大間原子力発電所
原子炉施設保安規定認可申請書
審査資料
(コメント回答)

令和2年7月1日
電源開発株式会社

コメントリスト

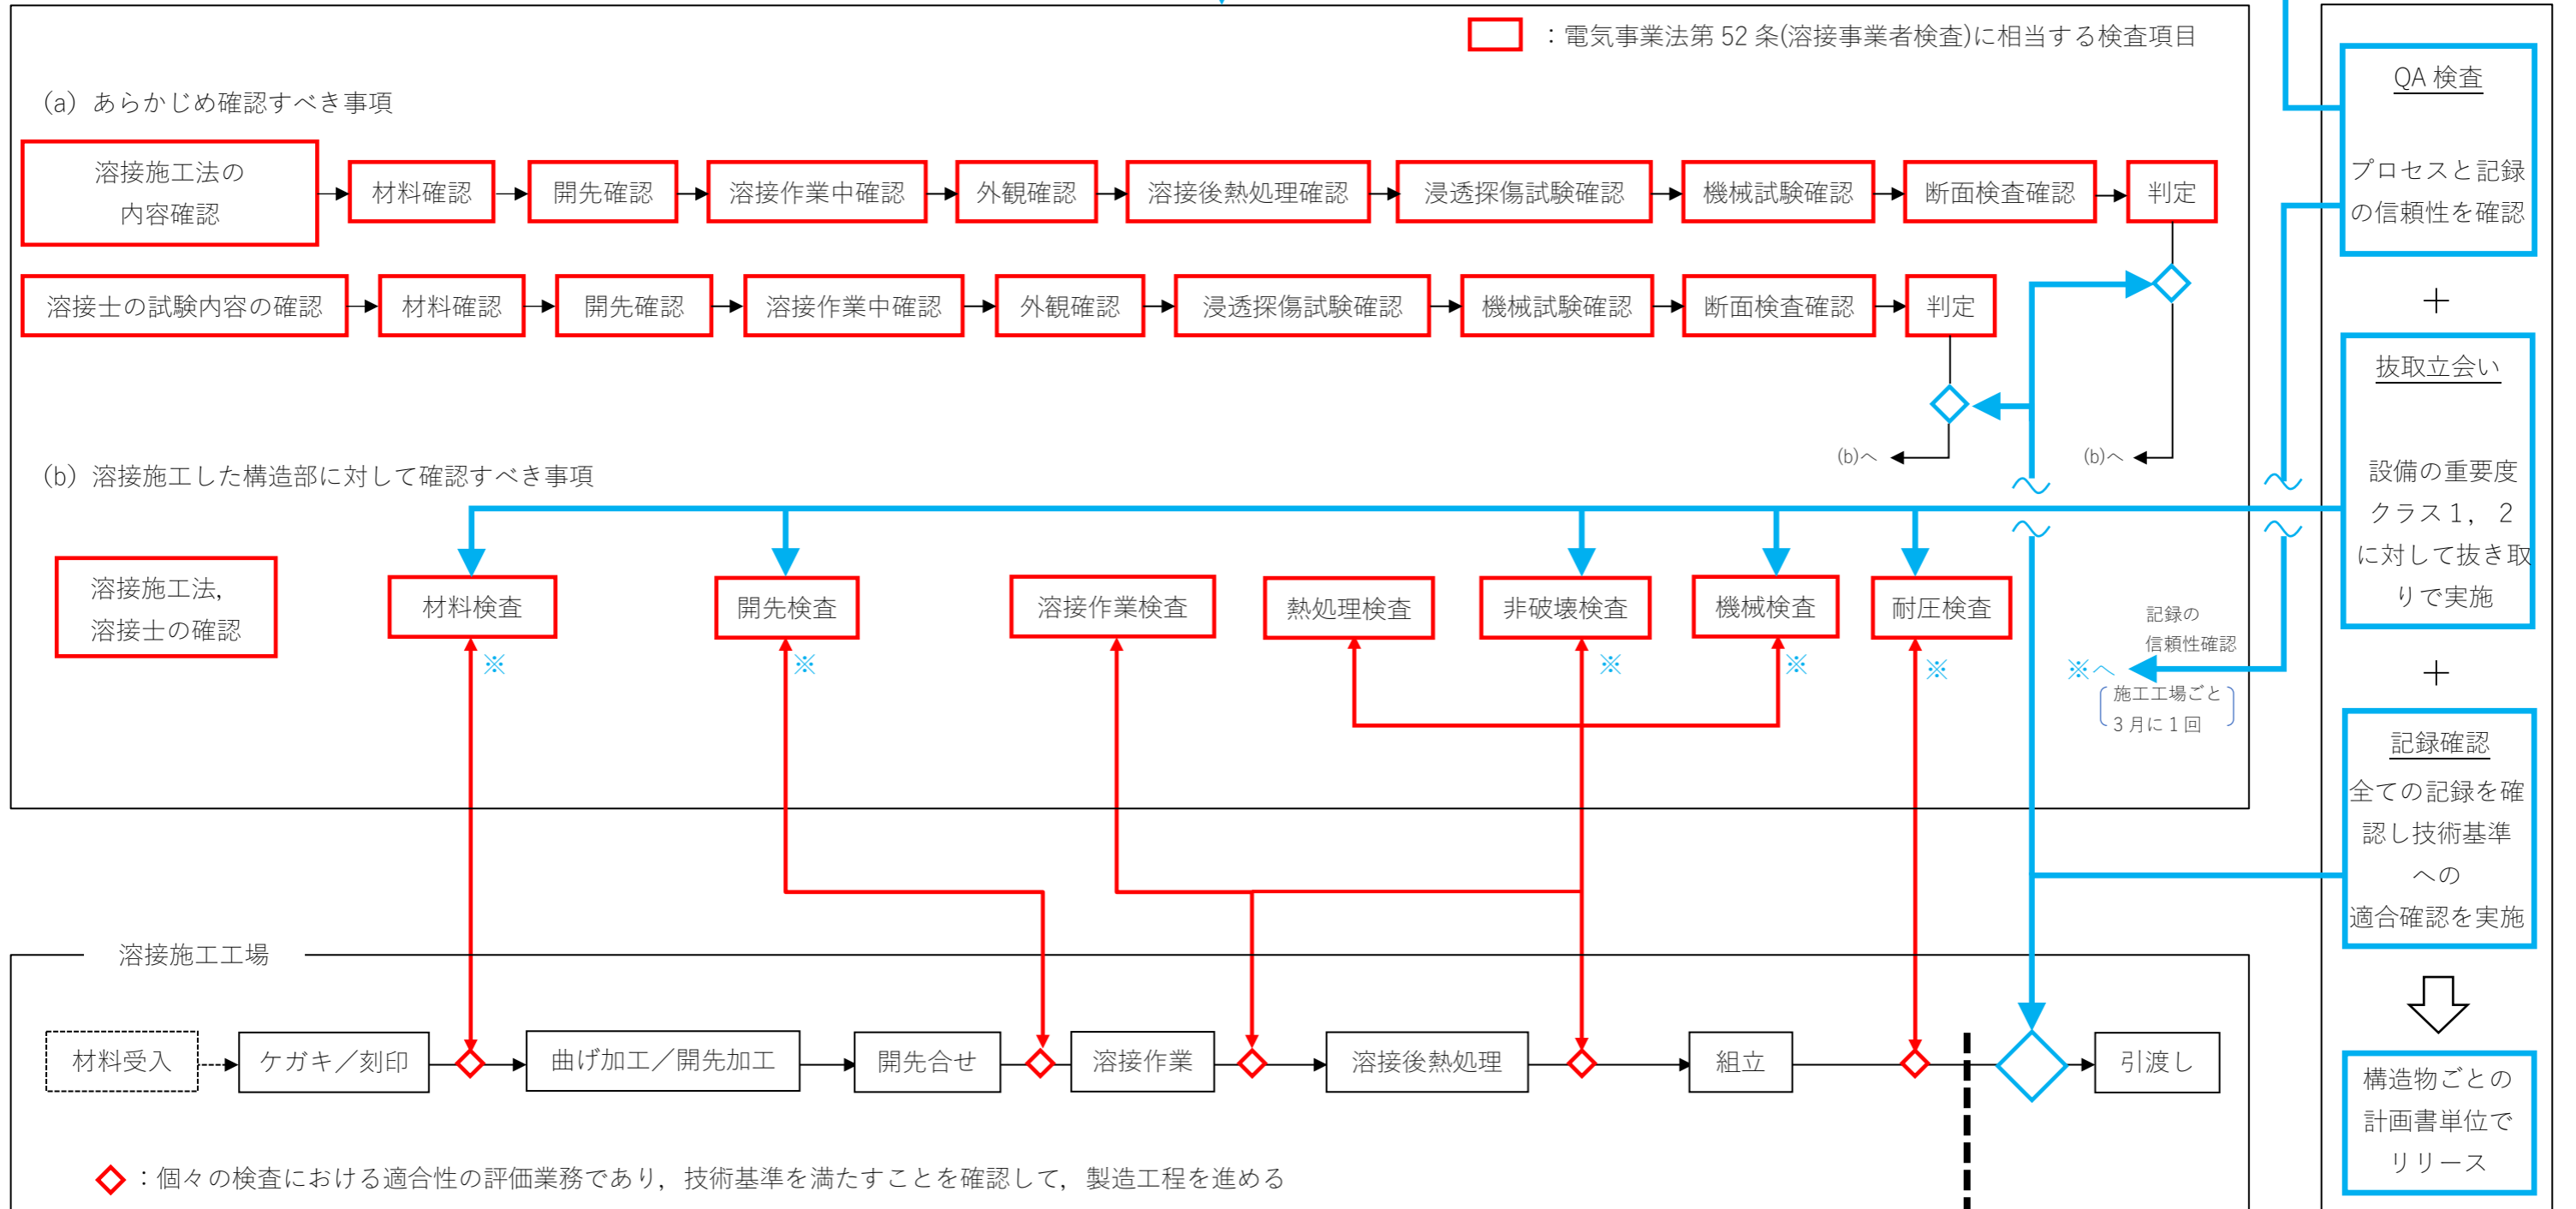
コメント No.	ヒアリング日	6/11 提出資料 該当頁	コメント内容	コメント対応	修正箇所の本資料での 該当頁※
1	2020/6/17	p. 76 (資料⑤p. 5/29)	保安教育の内容のうち③～⑤については、燃料搬入前までに実施することが読めるよう表現を見直すこと。請負会社従業員を教育の対象とする時期についての表現も同様。	「核燃料物質を発電所に搬入する前までに定める保安規定が認可され、実際に核燃料物質を発電所に搬入する前までに実施する」旨修正。 併せて、p. 74 の炉主任選任時期の表現についても修正。	p. 1, 2
2	2020/6/17	p. 74 (資料⑤p. 3/29)	設置の工事(燃料搬入前)段階で実施する保安教育の実施計画及び実施結果の確認を、独立性を有する電気主任・BT 主任が実施するとあるが、独立性は必要なのか。	燃料搬入以降は独立性を有する炉主任が実施する業務であることを考慮し、独立性を有する者に実施させることが適切と考え、電気主任・BT 主任に実施させることとしている。 資料の記載については、炉主任の代わりであることが明確となるよう表現を修正。	p. 2
3	2020/6/17	p. 78 (資料⑤p. 7/29)	表 1 6 - 2 で引用している「原子炉等規制法附則（平成二九年四月一四日法律第一五号）抄第 7 条」の「抄」を削除すること。	資料を修正。	p. 3
4	2020/6/24	p. 63 (資料③p. 3/3)	作業管理の「△」の意味合いを明確にすること。	資料を修正。	p. 4
5	2020/6/24	p. 70 (資料④p. 6/6)	使用前事業者検査(溶接)について、工事实施箇所が行う使用前事業者検査(赤枠の部分)と検査実施箇所が行う使用前事業者検査(青枠の部分)の関係を明確にすること。	資料を修正。	p. 5

使用前事業者検査として工事実施箇所(施工工場の製造部門から独立した検査体制)が実施

使用前事業者検査として
検査実施箇所が実施

旧法下の溶接事業者検査として実施していた以下の範囲は、使用前事業者検査に移行

保安規定第14条第5項で検査実施責任者が機械グループに行わせることができると規定する範囲

保安規定第14条第5項で検査実施責任者が妥当性を確認すると規定する範囲

検査の独立性を確保するために、保安規定第14条第3項、第4項、第6項で検査実施責任者の責任として規定する範囲
